# 无锡地铁集团有限公司

锡地铁函〔2020〕139号

## 关于天河停车场地块出让地铁保护意见的函

天河停车场地块与轨道交通线路平面关系图

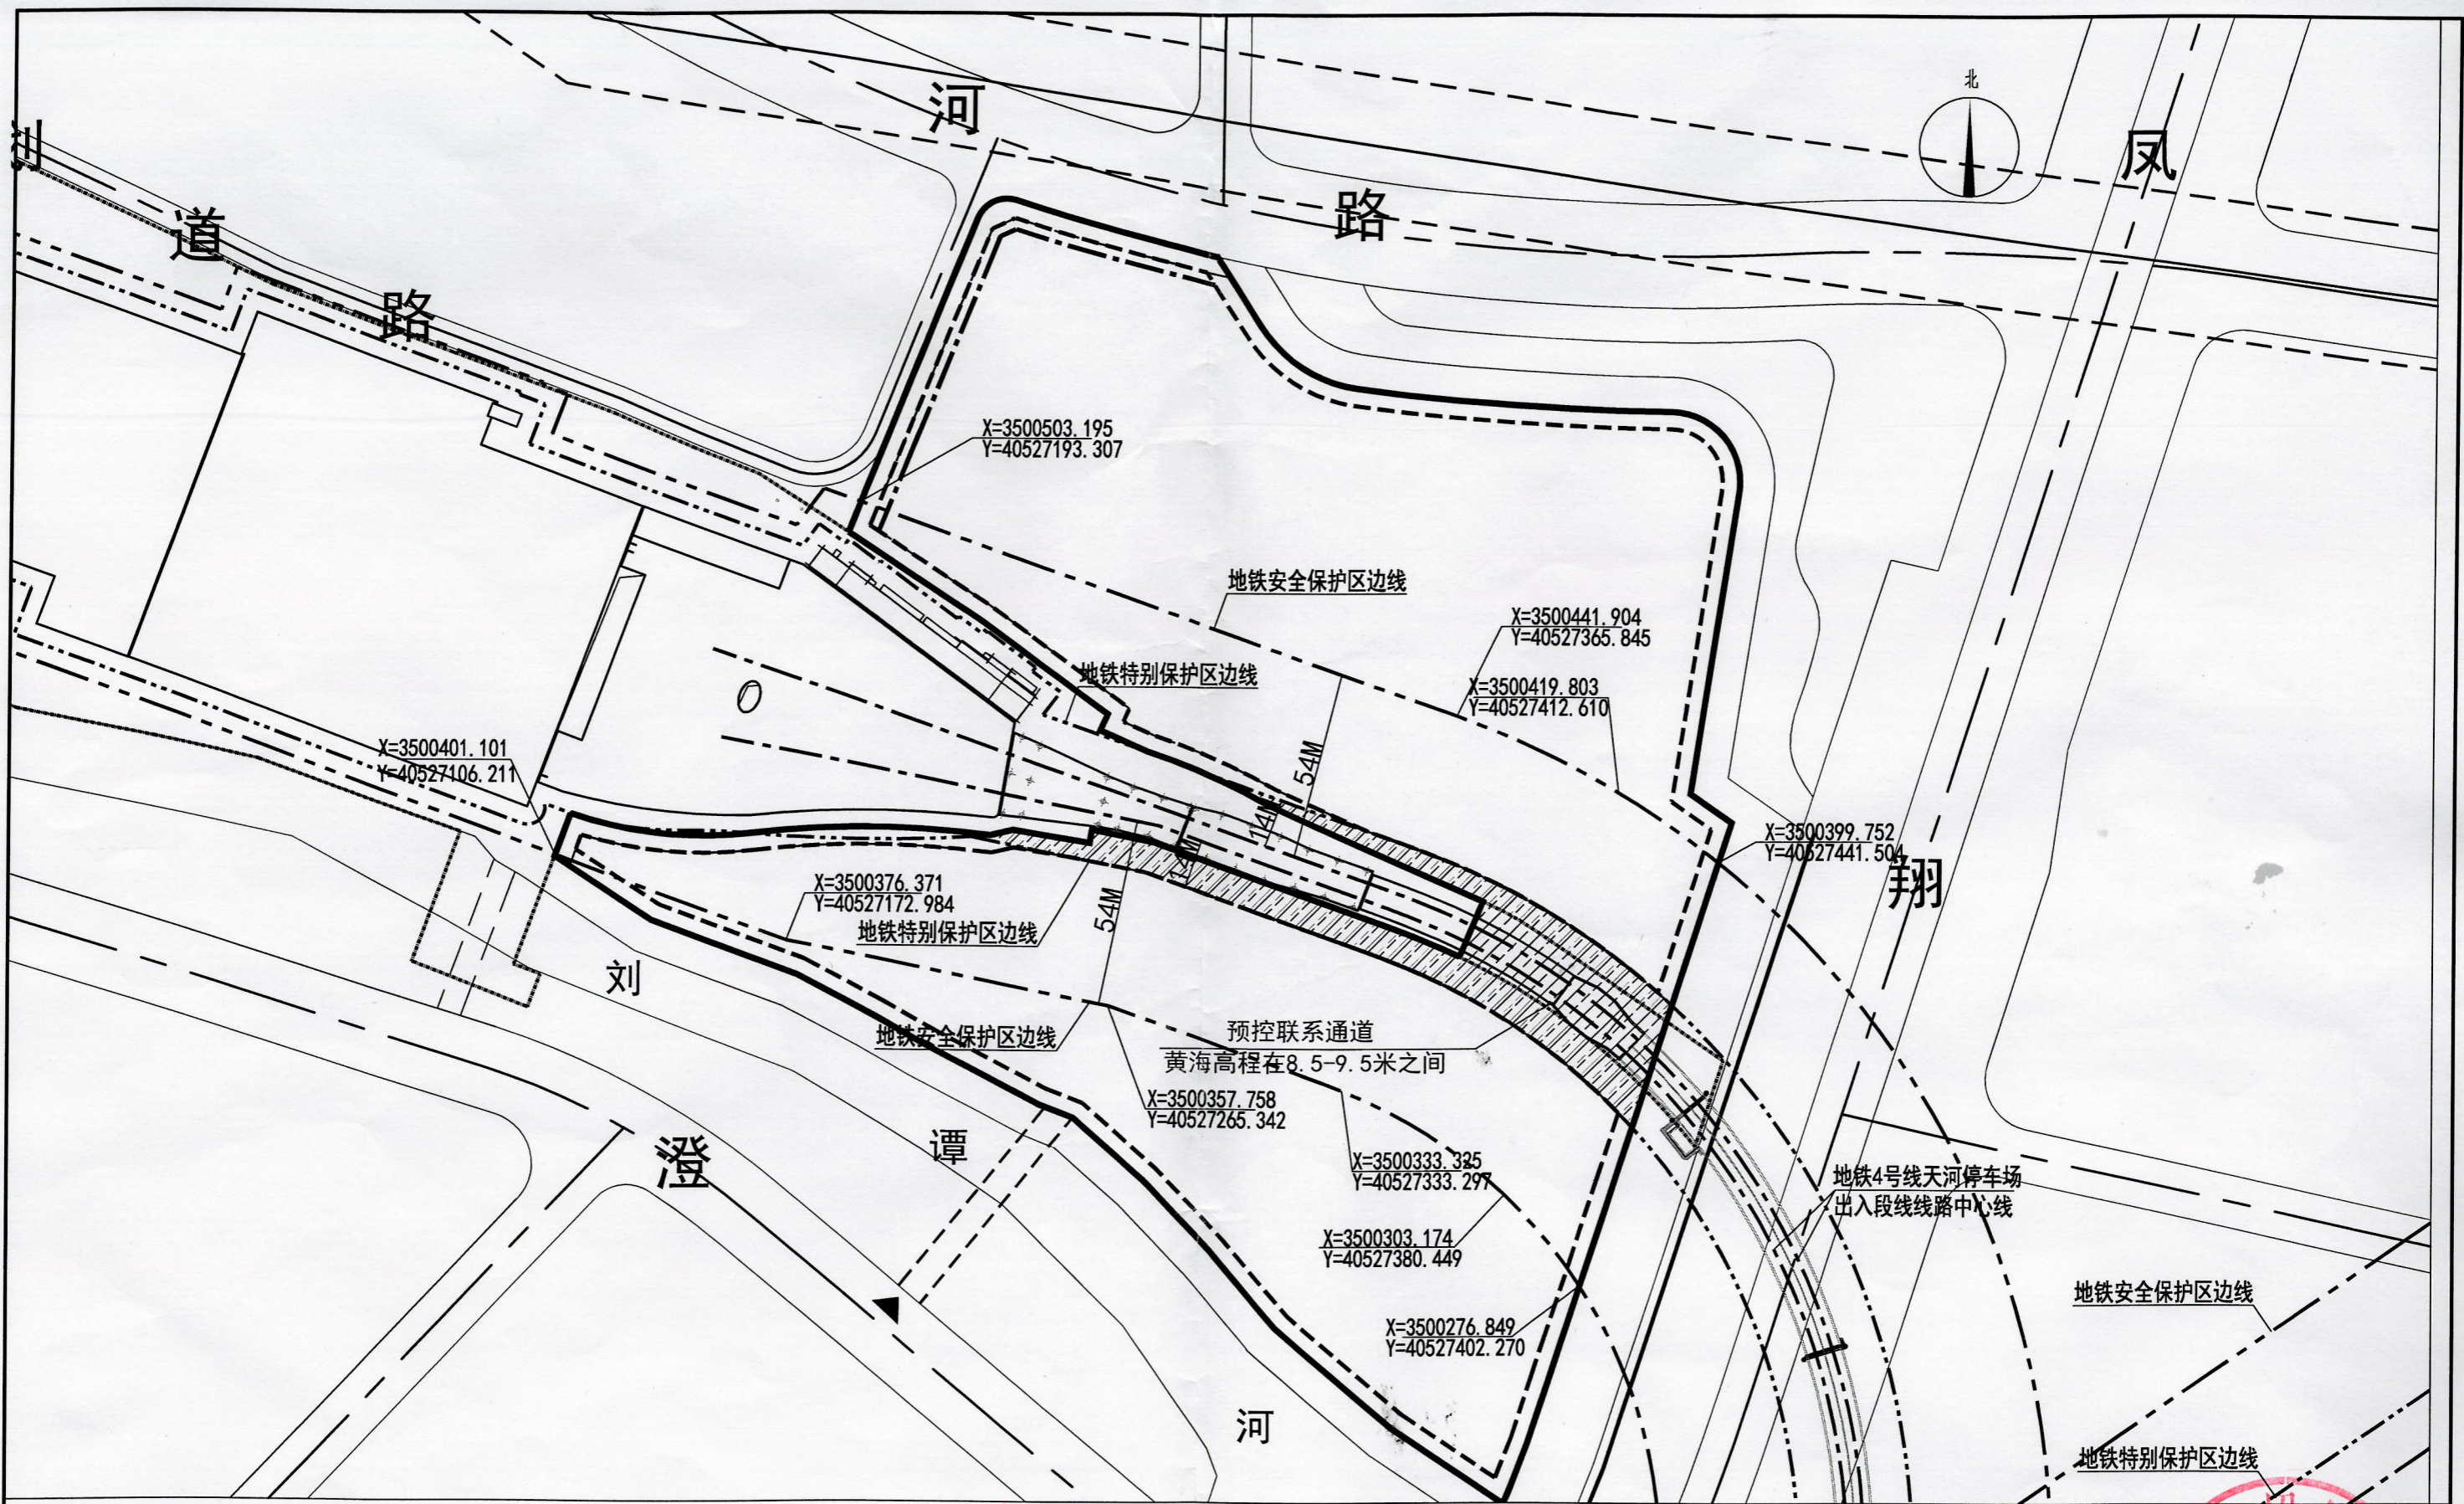
天河停车场地块（以下简称该地块）局部位于规划地铁4号线安全保护区和特别保护区内。该地块建筑控制线内，未涉及轨道交通特别保护区。

根据《无锡市轨道交通条例》关于安全保护区的管理规定，地块开发建设单位应当事先书面征求地铁集团的意见；地块内实施方案与地铁设施之间应满足结构安全退距、消防、环评等技术要求；在特别保护区内除市政、园林、环卫、民防等公共工程，以及对现有建筑物、构筑物进行改建、扩建的建设工程外，不得进行其他建设活动。
